Европейская экономическая комиссия**Комитет по внутреннему транспорту****Всемирный форум для согласования правил
в области транспортных средств****172-я сессия**

**Соглашение 1958 года: Рассмотрение проектов поправок
к действующим правилам, представленных GRSP****Предложение по дополнению 1 к поправкам серии 07
к Правилам № 16 (ремни безопасности)****Представлено Рабочей группой по пассивной безопасности***

Дополнение 1 к поправкам серии 07 к Правилам № 16 (ремни безопасности)

Рис. 2

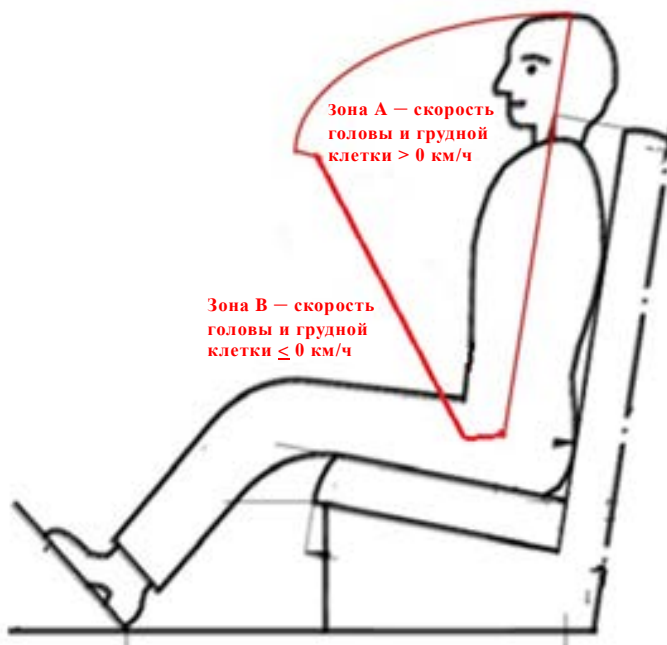
Включить новый пункт 12.1 следующего содержания:

- «12.1 В случае предоставления/распространения официального утверждения удерживающей системы в отношении отдельных типов транспортных средств могут применяться соответствующие положения, совместимые со следующими размерными характеристиками: отсутствие внутренней части в указанной зоне А, как показано ниже (рис. 2):

«Рис. 1
Технические требования к фиксирующему приспособлению (все размеры в мм)

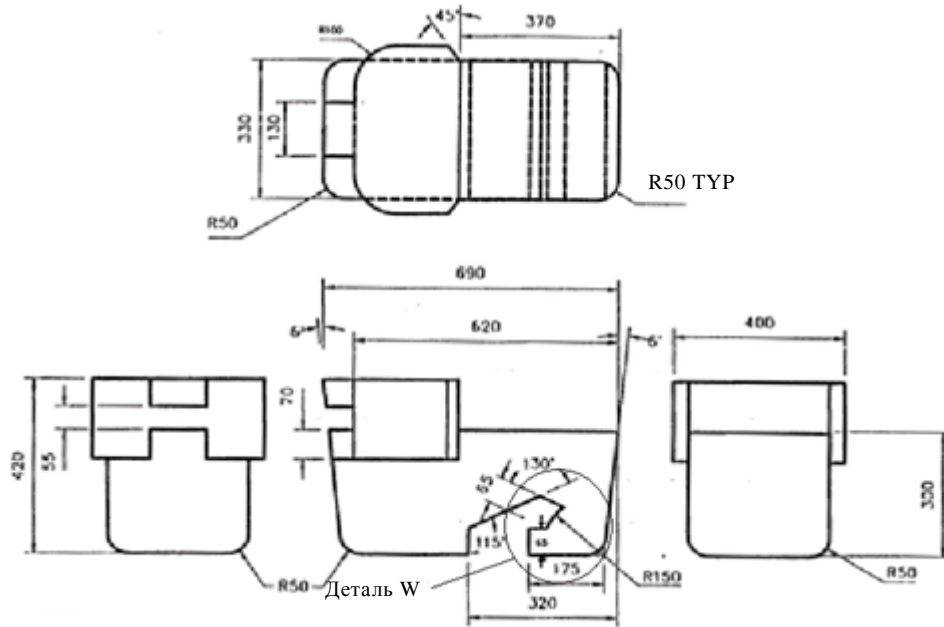
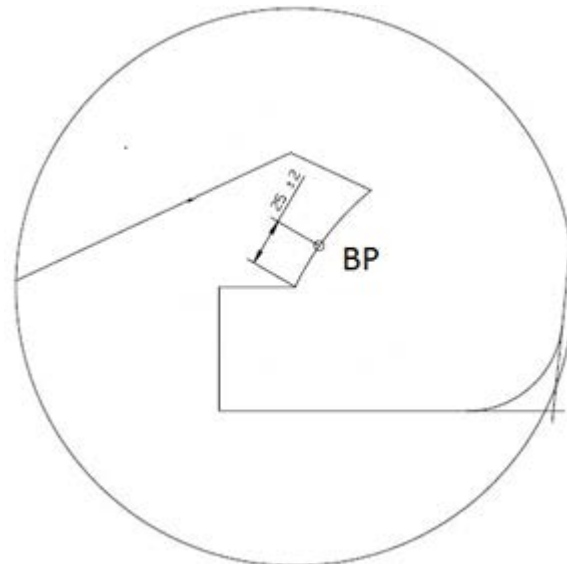
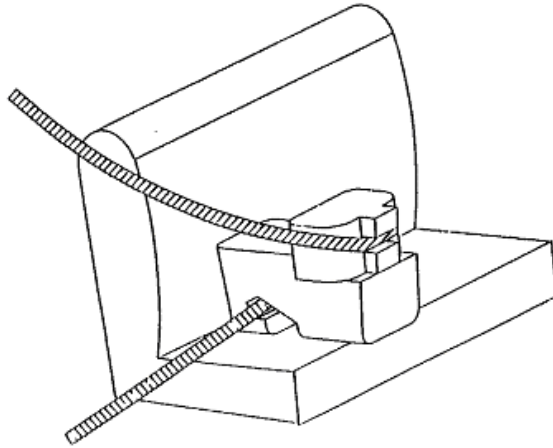
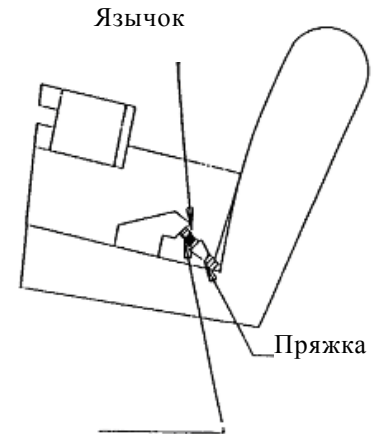
Пункт 3.2 изменить следующим образом:

- «3.2 Поясная лямка ремня должна касаться фиксирующего приспособления с обеих сторон в задней части паза, предусмотренного для ее пропускания (см. рис. 3). Ремень безопасности должен всегда закрывать точки ВР на левом и правом концах закругленного края; правильное положение точки ВР на закругленном крае указано в развернутой форме на детали W рис. 1».

Рис. 1–3 изменить следующим образом:

Рис. 7

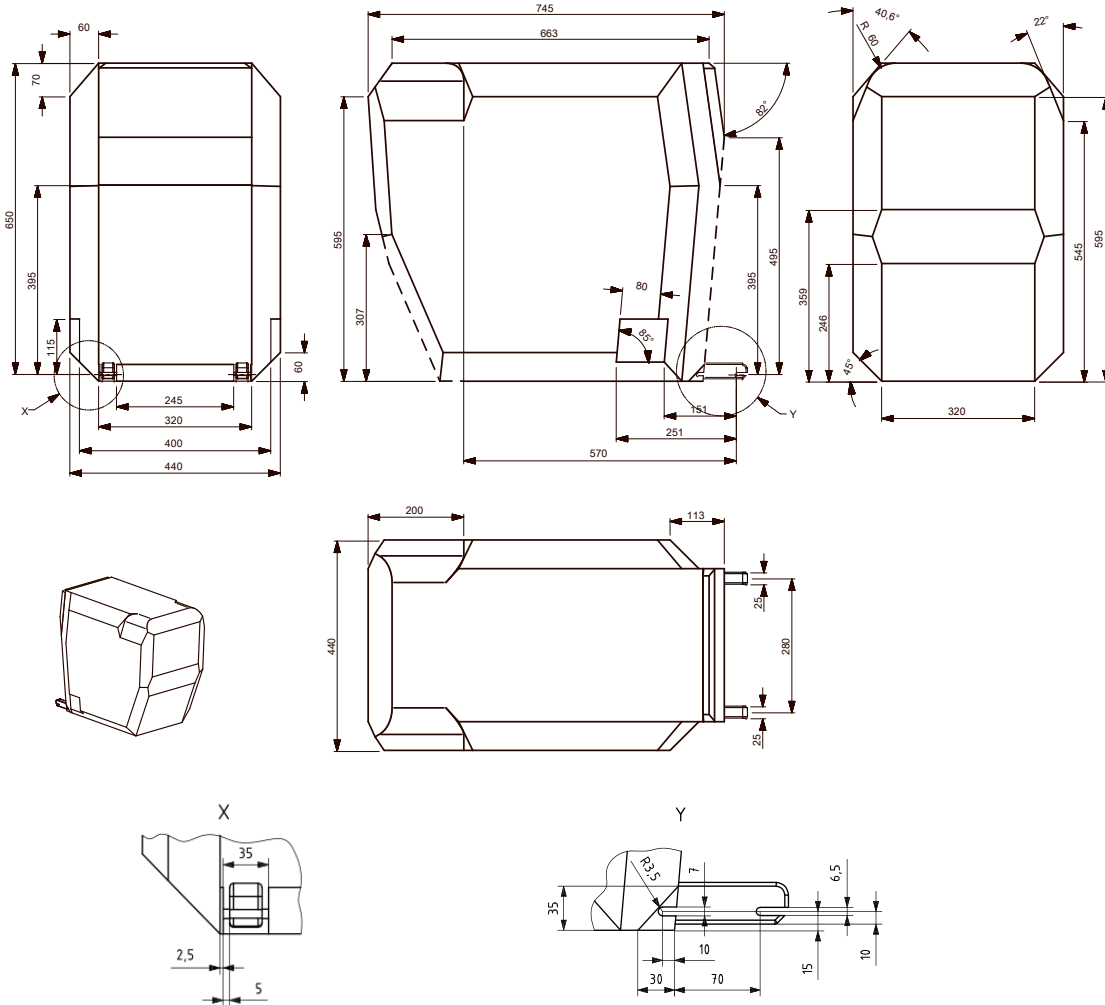
Добавление 2, включить новый пункт 4.7 и новый рис. 7 следующего содержания:

- «4.7 Габариты детской удерживающей системы для детей младшего возраста, устанавливаемой против направления движения, ISO/R2X

- 1 Ограничение перемещения в направлении назад и вверх.
- 2 Пунктиром отмечена допустимая зона выступа устройства, препятствующего угловому перемещению, или аналогичного устройства (например, эластичного элемента).
- [3 Ограничение перемещения в направлении назад (справа на чертеже) указано на чертеже 2 системы, устанавливаемой в направлении движения]
- 4 Дополнительные спецификации зоны расположения соединения, см. деталь Y и ISO 13216-1:1999, рис. 2 и 3».

Рис. 8

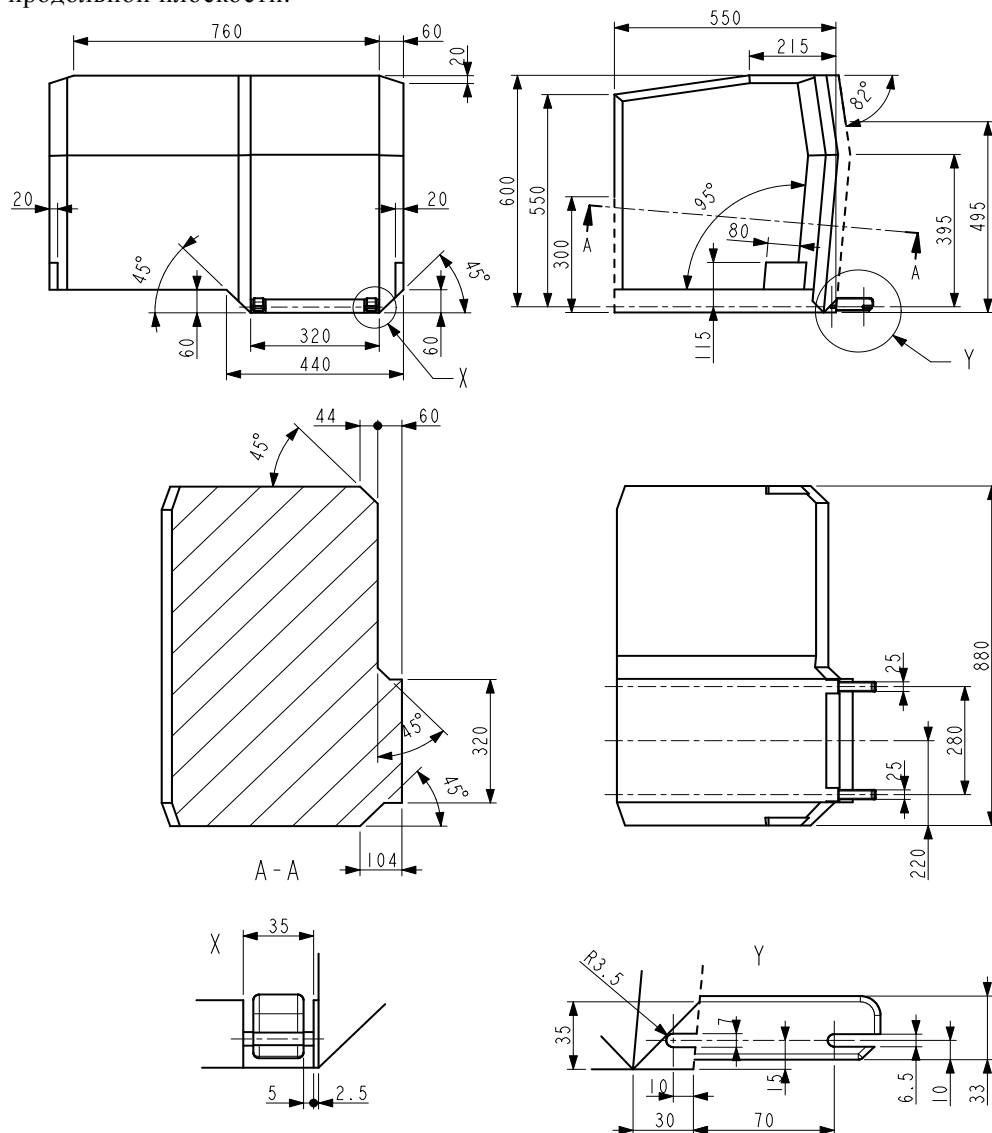
Добавление 2, пункт 4.7 (прежний), изменить нумерацию на 4.8, а текст изменить следующим образом:

«4.8 Габариты детской удерживающей системы, устанавливаемой в боковом положении

- 1 Ограничение перемещения в направлении назад и вверх.
- 2 Пунктиром отмечена зона допустимого выступа устройства, препятствующего угловому перемещению, или аналогичного устройства (например, эластичного элемента)».

Рис. 1
Положение на сиденье

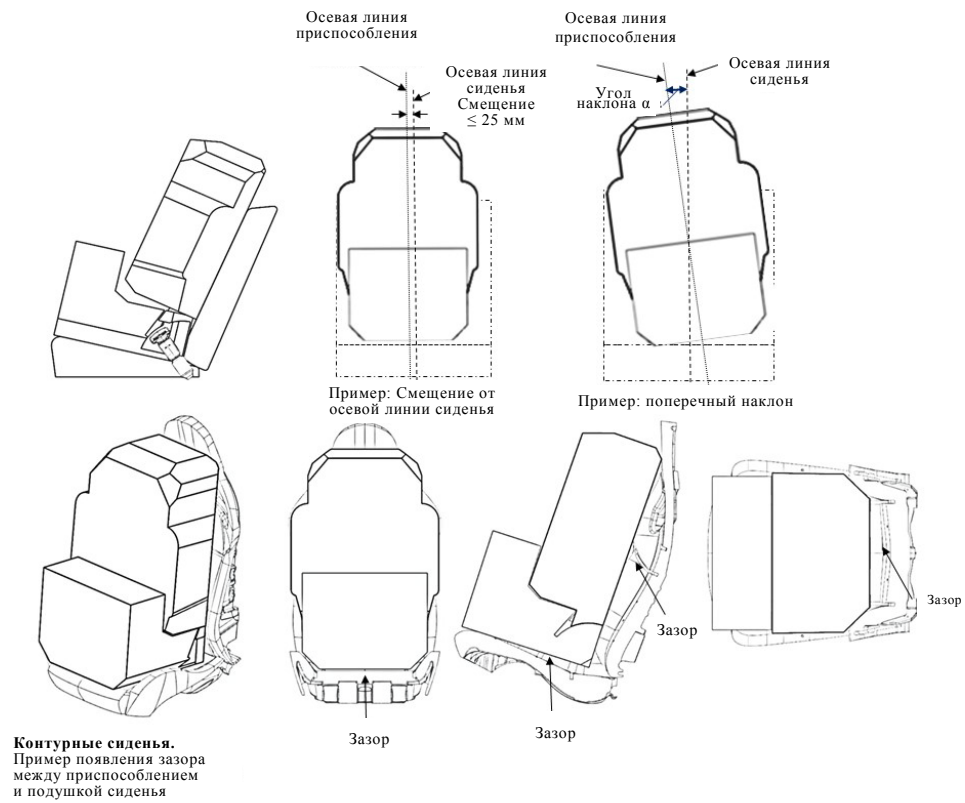
- 2.10 Убедиться в том, что фиксирующее приспособление установлено таким образом, что его осевая линия проходит по предполагаемой осевой линии места для сидения ± 25 мм, причем эта осевая линия должна быть параллельна осевой линии сиденья транспортного средства. Угол наклона α (см. рис. 1) должен находиться в пределах $0^\circ \pm 5^\circ$.

- 3.2 Угол наклона α , показанный на рис. 1, должен быть равным 5° или менее.
- 3.3 Основание фиксирующего приспособления должно соприкасаться с подушкой сиденья, а задняя часть этого приспособления должна соприкасаться со спинкой сиденья или подголовником. Полный контакт с сиденьем не нужен: как показано стрелками на рис. 1, допускаются «зазоры», обусловленные контурами сидений транспортного средства. Конструкция бустерного сиденья оснащена регулируемой спинкой. Совместимость с сиденьем транспортного средства должна обеспечиваться, как минимум, в одном положении в диапазоне регулировки, показанном на рис. 2 и рис. 3.

Рис. 2
ISO/B2: Габаритные размеры бустерного сиденья с уменьшенным габаритом шириной 440 мм – без ISOFIX или с соединительными устройствами, снятыми или убранными таким образом, чтобы они были полностью внутри фиксирующих приспособлений (за линией Е, как показано на детали В)

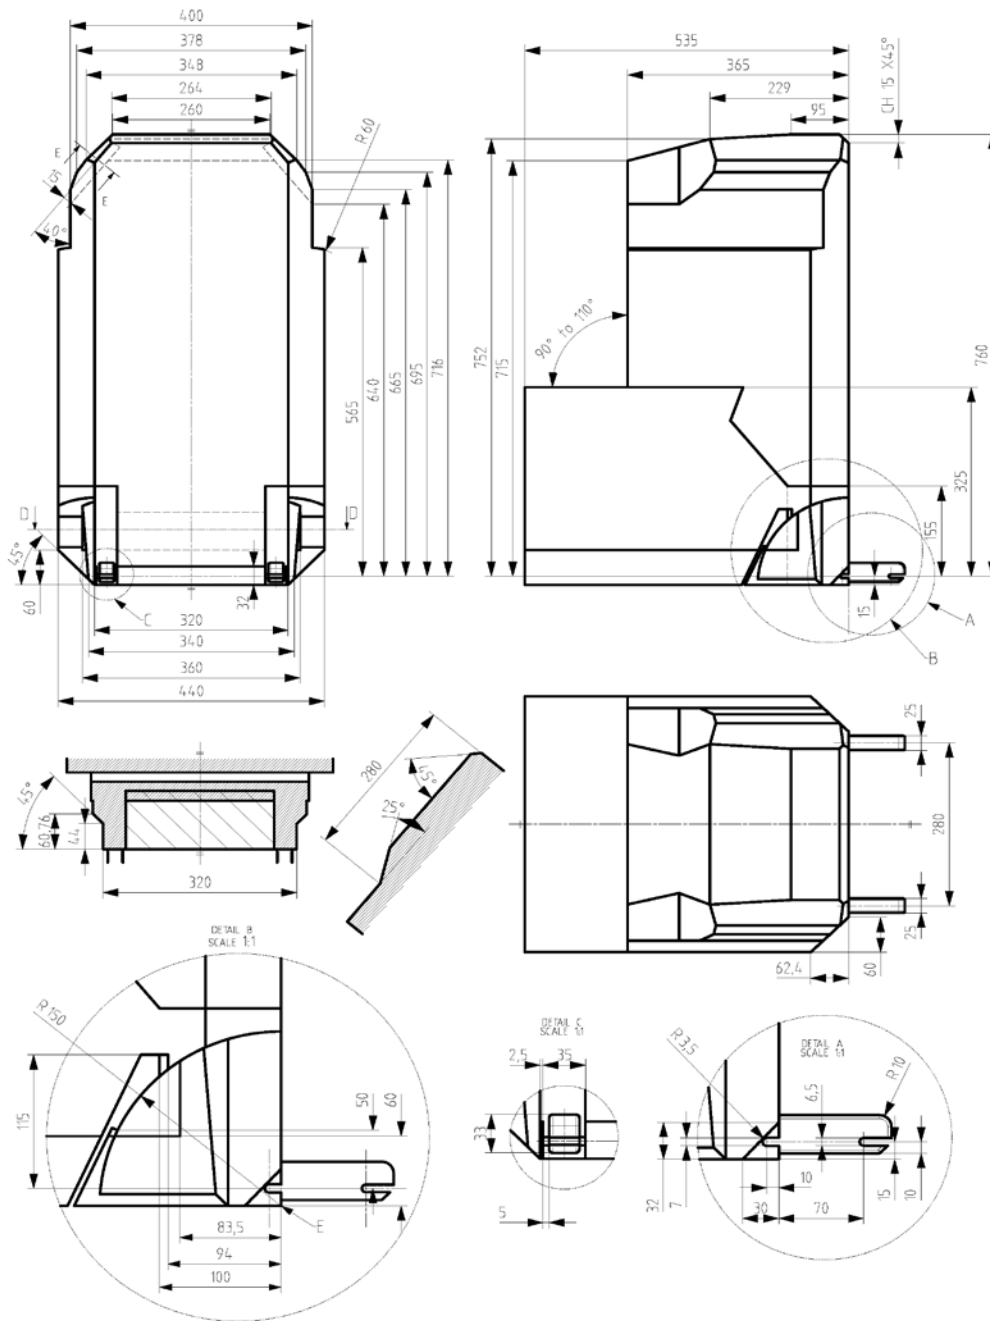
4. Фиксирующие приспособления детской удерживающей системы типа «бустерное сиденье»:
- ISO/B2: бустерное сиденье с уменьшенным габаритом шириной 400 мм (рис. 2)

Рис. 3

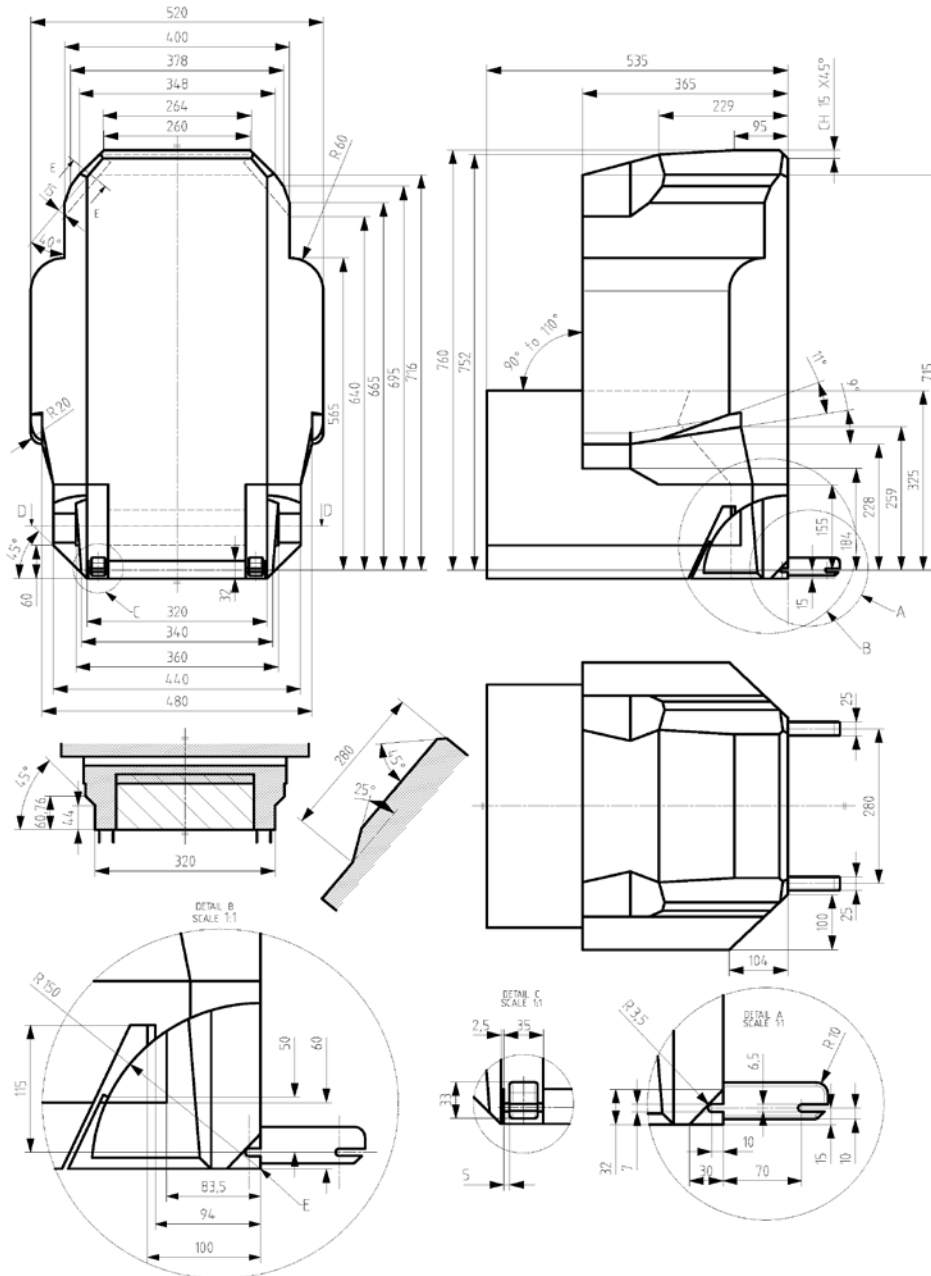
- ISO/B3: полногабаритное бустерное сиденье шириной 520 мм (рис. 3)
